АКТ ОБСЛЕДОВАНИЯ
муниципального бюджетного образовательного учреждения дополнительного образования
детей «Станция юных техников города Евпатории Республики Крым»

К ПАСПОРТУ ДОСТУПНОСТИ ОСИ №6/2024

**МБОУДОД «Станция юных техников города Евпатории Республики Крым»
 297403, Российская Федерация, Республика Крым, г. Евпатория, пр-кт Победы, д. 10 Б**

Пэтажные планы с разметкой
МБОУДОД «Станция юных техников города Евпатории Республики Крым»
297403, Российская Федерация, Республика Крым, г. Евпатория, пр-кт Победы, д. 10 Б

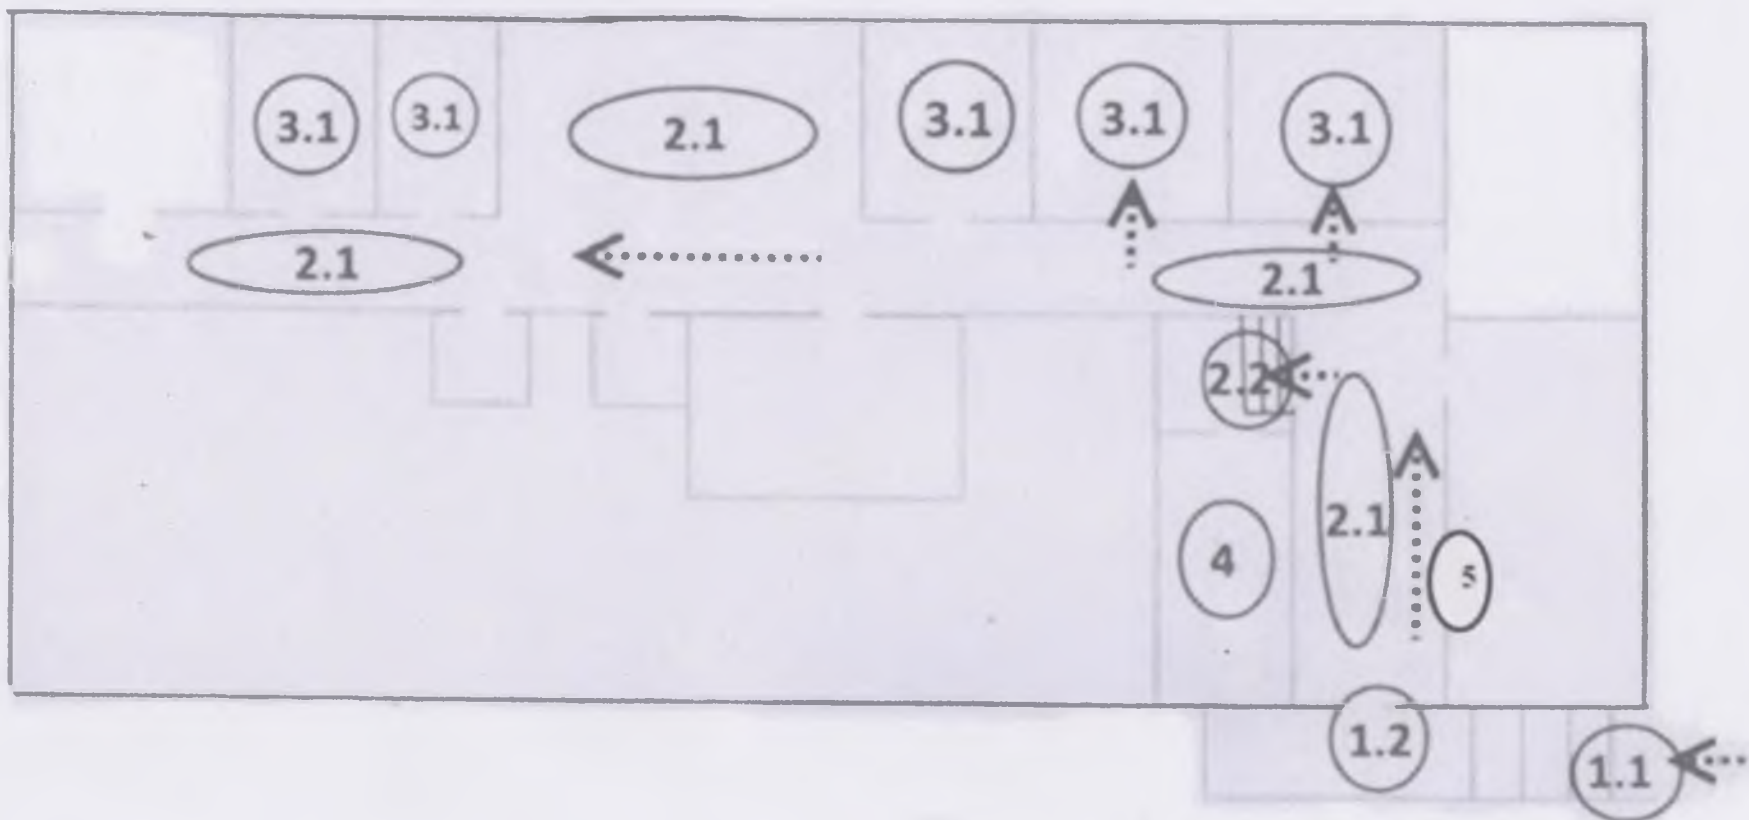
2.1	Лестница (наружная)	есть	1.1	2	- ширина лестничного марша составляет 1,13 м, лестница не оборудована поручнями; - не обозначены тактильными наземными указателями начало и окончание лестничного марша; - отсутствует контрастно-цветовая маркировка краевых ступеней лестничного марша	о, с	- организовать должным образом ситуационную помощь в преодолении выявленных барьеров; - обозначить краевые ступени лестничного марша контрастными противоскользящими полосами; - разместить перед лестницей предупредительную тактильно-цветовую разметку	Орг, ТСП

2.3	Входная площадка	есть	1.2	3	- входная дверь не обозначена наземными тактильными указателями; - отсутствует информация о функциональном назначении группы помещений к которым ведет вход; - кнопка вызова персонала расположена вне зоны досягаемости инвалидов, передвигающихся на кресло-коляске; (кнопка располагается на высоте – 1,3 м)	все	- обозначить вход предупредительными тактильными указателями; - разместить информацию о функциональном назначении помещений в доступном для инвалидов виде; - установить кнопку вызова персонала на высоте 0,8-1,0 м от уровня тротуара	ТСП

3.1	Коридор (вестибюль)	есть	2.1	6-8	- отсутствует комплексная информация о пути и направлении движения со схемой расположения и функциональным назначением зон	с	- установить тактильную план-схему помещения; - организовать должным образом ситуационную помощь инвалидам в преодолении выявленных барьеров; - организовать систему информирования о направлении движения, зонах целевого назначения, путях эвакуации и т. д. с применением визуальных и тактильных средств информирования.	ТСР Орг

3.2	Лестница (внутри здания)	есть	2.2	13	Перепад высоты внутри здания обустроен лестницей из трех ступеней высотой – 0,38 м. - отсутствуют поручни на лестнице с двух сторон; - лестничный марш не обозначен тактильными напольными указателями; - отсутствует контрастно-цветовая маркировка краевых ступеней лестничного марша	о, с	- организовать должным образом ситуационную помощь в преодолении выявленных барьеров; - обозначить краевые ступени лестничного марша контрастными противоскользящими полосами; - разместить перед лестницей предупредительные тактильные напольные указатели.	Орг

4.1	Кабинетная форма обслуживания	есть	3.1	9-12	- высота порога превышает 0,014 м; - отсутствует контрастная цветовая маркировка габаритов дверного проема; - места приема не оборудованы средствами усиления слуха и зрения; - отсутствует информация о функциональном назначении помещений в доступном виде	к, о, с, г	- организовать преодоление высоких порогов с применением ассистивных устройств (приставного, перекатного пандуса) - обустроить рабочие места специалистов средствами усиления слуха и зрения; - разместить комплексные тактильные таблички с указанием назначения помещения и их нумерации; - предусмотреть наличие сменного кресло-коляски	ТСР Org

5.1	Туалетная комната	есть	4	15-16	- санитарно-гигиенические помещения не оборудованы для инвалидов; - ширина дверных проемов менее 0,9 м; - габариты санитарно-гигиенических помещений не предоставляют возможности для разворота и маневрирования кресло-коляски; - вход не обозначен соответствующим информационным изображением; - отсутствует контрастная маркировка габаритов дверного проема	все	- организовать должным образом ситуационную помощь инвалидам для обеспечения доступа к санитарно-гигиеническим помещениям; - оборудовать санитарно-гигиенические помещения поручнями, держателями для тростей/костылей и кнопкой вызова персонала со шнурком; - обозначить габариты дверного проема контрастной цветовой полосой	ТСР Орг

6.1	Визуальные средства	есть	5	17-18	- нарушены нормативные требования к размещению визуальной информации	все	Организовать размещение комплексной системы информации на всех зонах объекта. Организовать размещение визуальной и тактильной информации в соответствии с требованиями п. 6.5 СП 59.13330.2020 Предусмотреть размещение световой (стробоскопической) сигнализации	ТСР Орг
